Modulo per la presentazione delle osservazioni per i piani/programmi/progetti sottoposti a procedimenti di valutazione ambientale di competenza statale

ID: Codice procedura (ID_VIP/ID_MATTM):10844

Impianto per la produzione di energia elettrica da fonte eolica, costituito da 6 aerogeneratori della potenza complessiva di 37,2 MW, un sistema di accumulo da 25 MW e relative opere connesse in località "Rempillo" nel comune di Pitigliano (GR).

Legenda

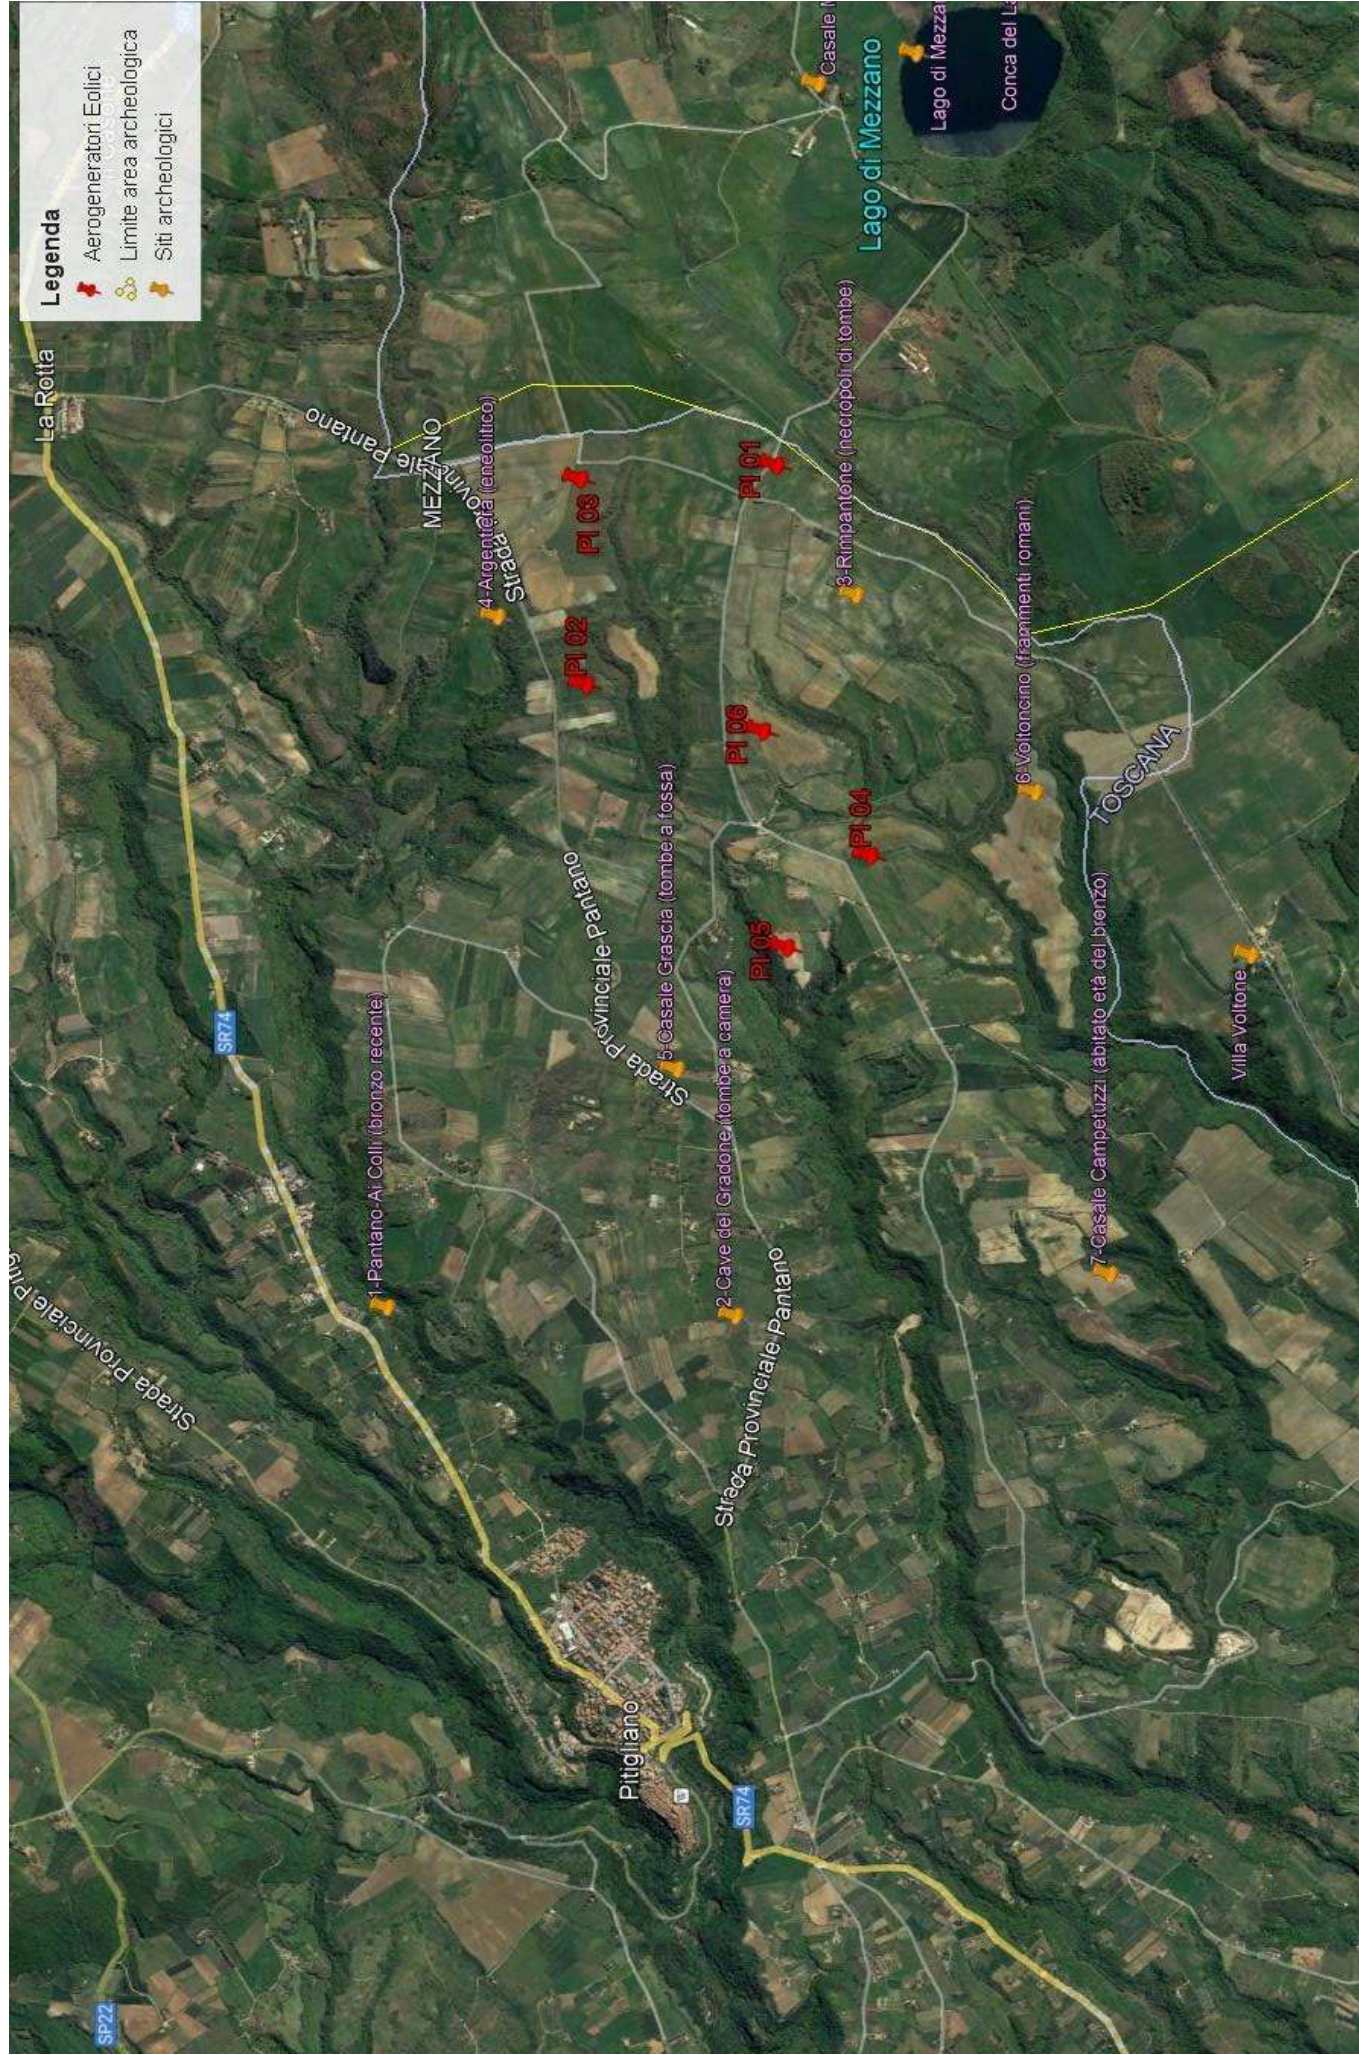
Inoltre, la zona in cui insisterebbe l'impianto eolico industriale Rempillo è compresa nelle fasce di rispetto di 3 km di diversi beni archeologici tutelati dalla parte II del Codice dei Beni Culturali (vedi

Allegato, immagine n. 3). Inoltre le pale P04 e P05 ricadono all'interno di un'area archeologica che la Proponente vorrebbe cancellare per il semplice fatto che non è riportata nel documento regionale ma nel documento provinciale come meglio dettagliato nell'Osservazione n. 5. Alla luce di quanto documentato appare chiaro quindi che la collocazione dell'impianto non ha tenuto conto alcuno dei vincoli dell'area nella quale è stato progettato e l'inserimento dell'impianto eolico nel paesaggio e sul territorio non è corretto (Allegato IV delle Linee guida nazionali di cui al D.M dello Sviluppo economico del 10.09.2010).

Analisi degli Impianti Eolici Esistenti e in Progetto

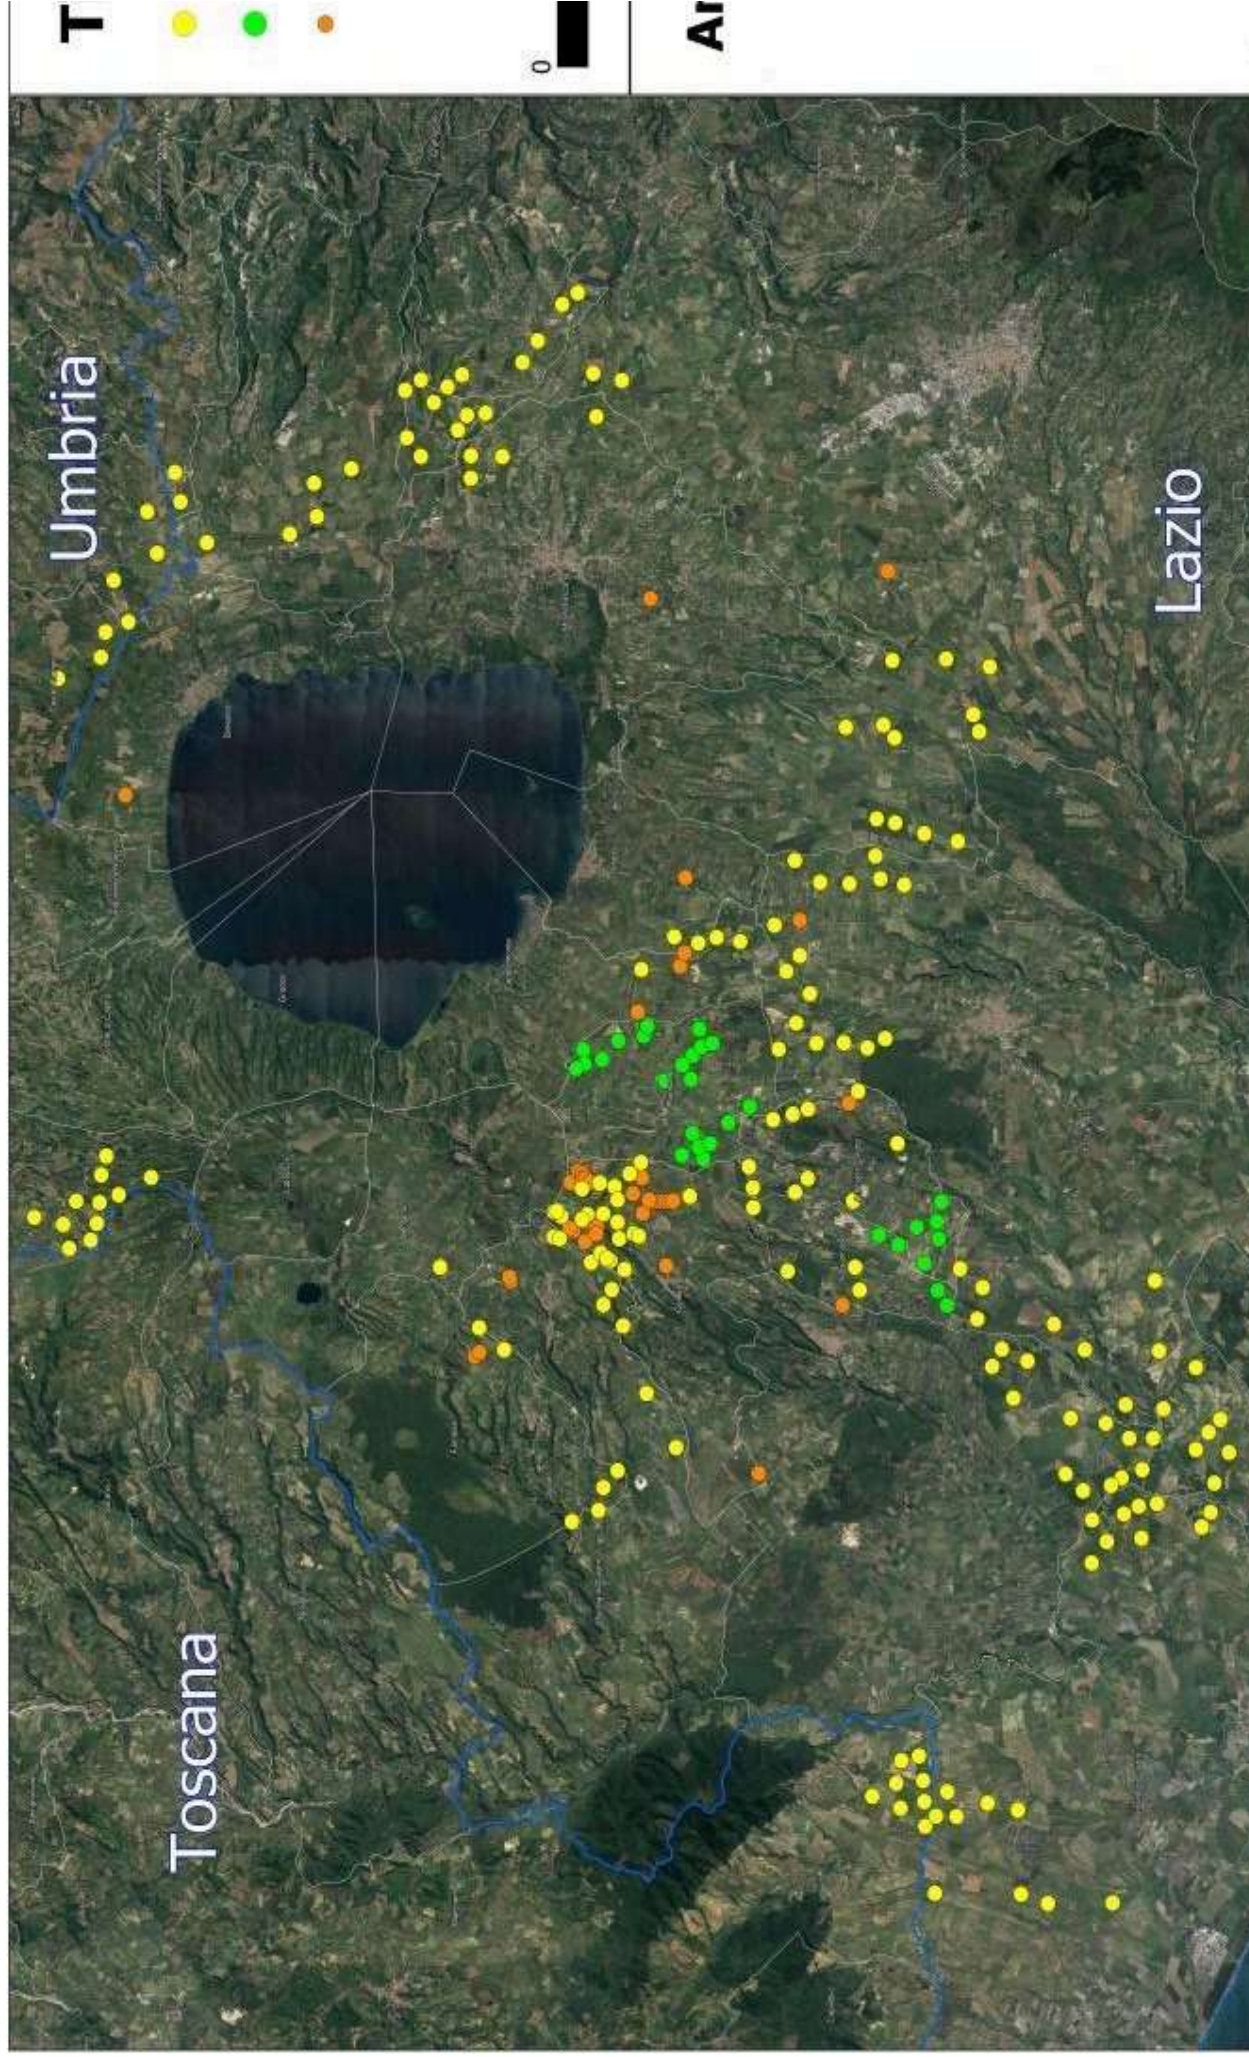
nn. 1 e 2 e crea anche degli impatti negativi anche sui beni naturalistici come verrà dettagliato nell'Osservazione n. 4. Inoltre andrebbe a sommarsi al già enorme cumulo di impianti eolici e fotovoltaici e geotermici che già creano una elevata criticità ambientale nella provincia di Viterbo e interferiscono anche con il territorio toscano come si può vedere dalle immagini nn. 4 e 5 dell'Allegato n. 1.

Analisi di Intervisibilità Cumulativa delle Pali

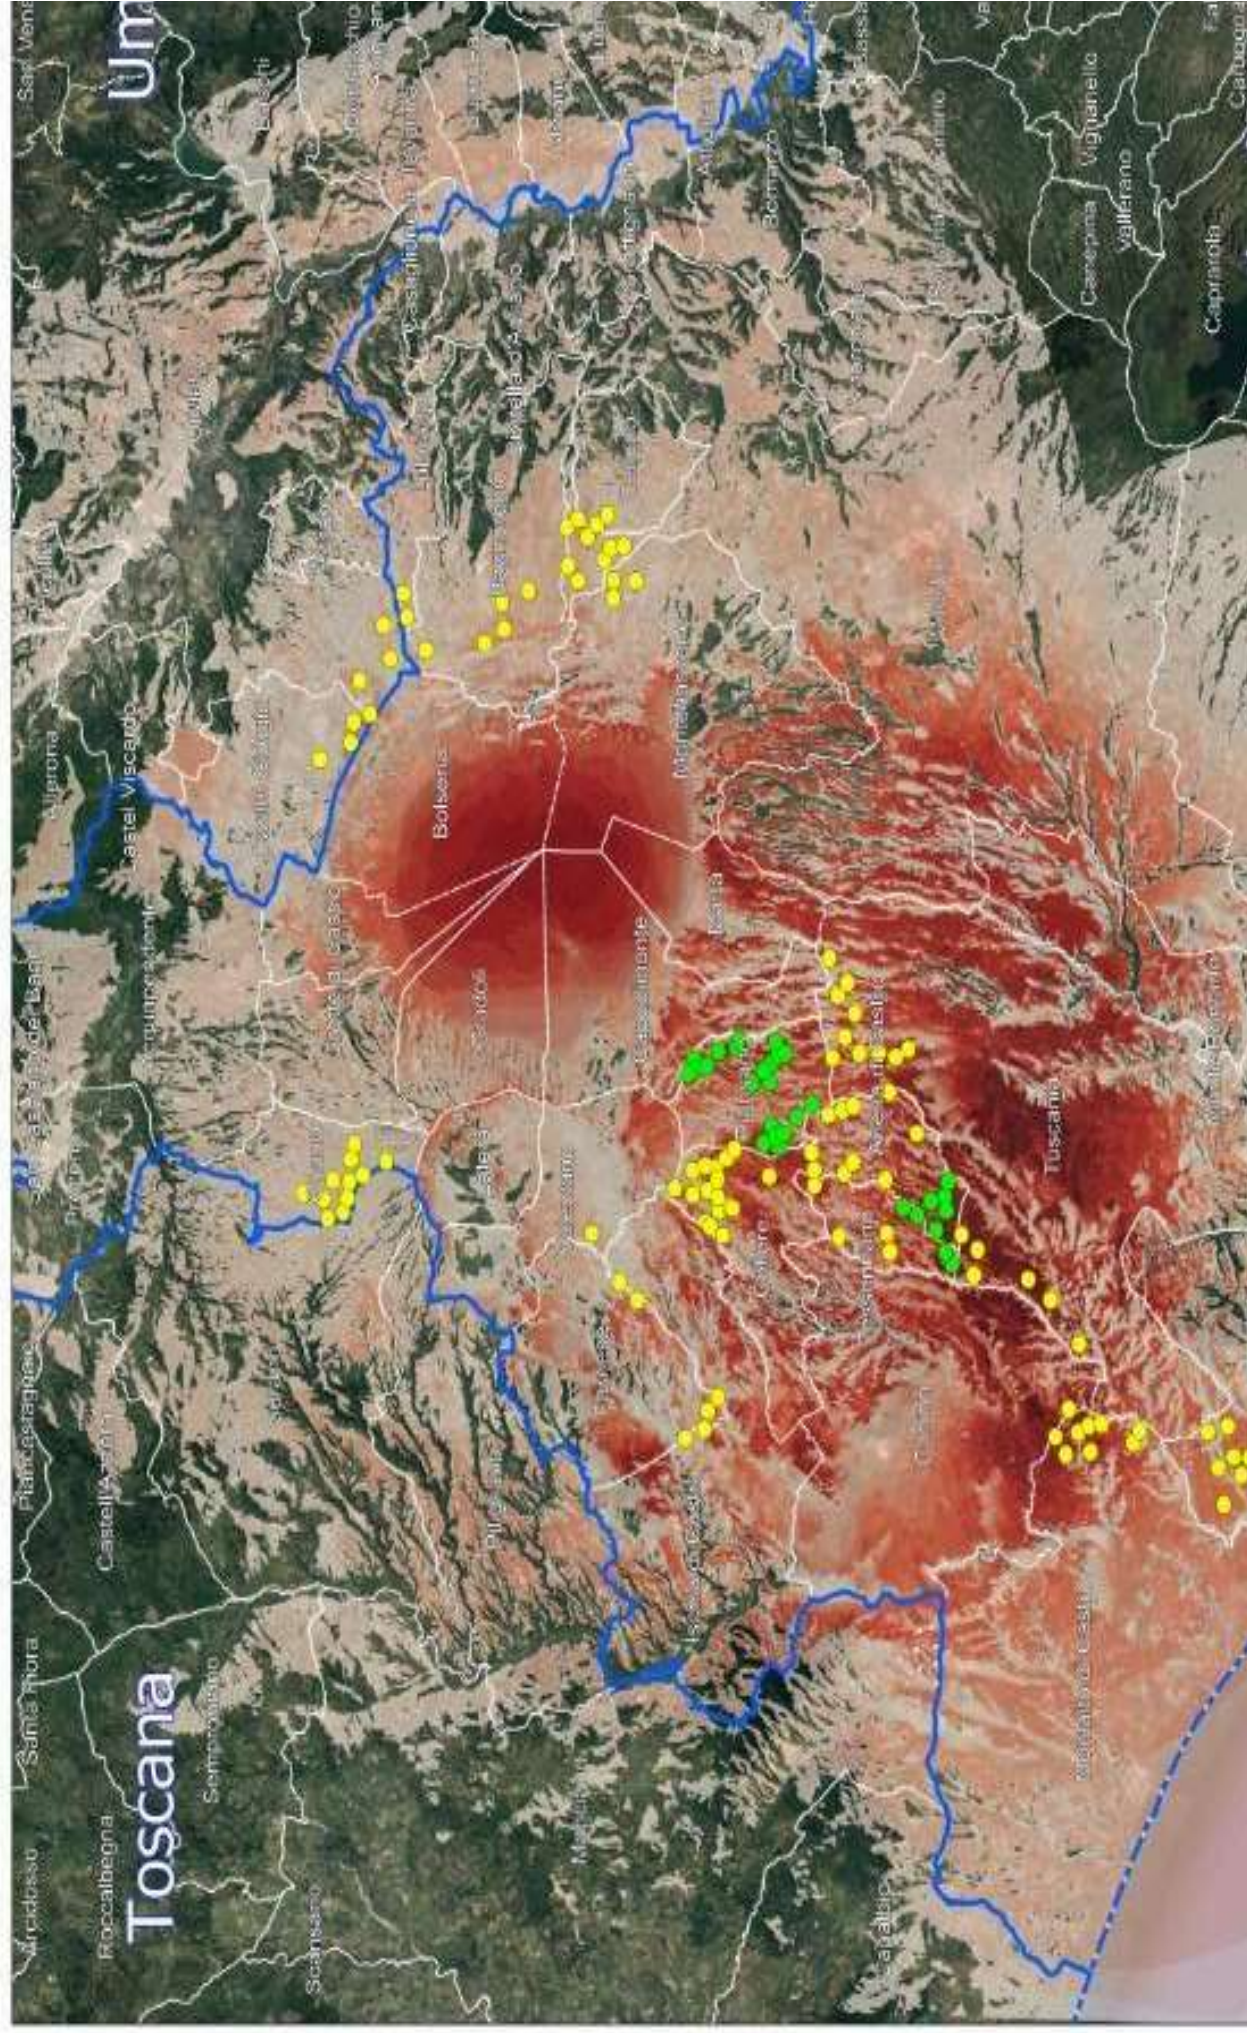
- Atmosfera
- Ambiente idrico
- Suolo e sottosuolo
- Rumore, vibrazioni, radiazioni
- Biodiversità (vegetazione, flora, fauna, ecosistemi)
- Salute pubblica
- Beni culturali e paesaggio
- Monitoraggio ambientale
- Altro: **IMPATTO VISIVO, CUMULABILITA' degli IMPIANTI e NOTEVOLE INTERVISIBILITA'.**
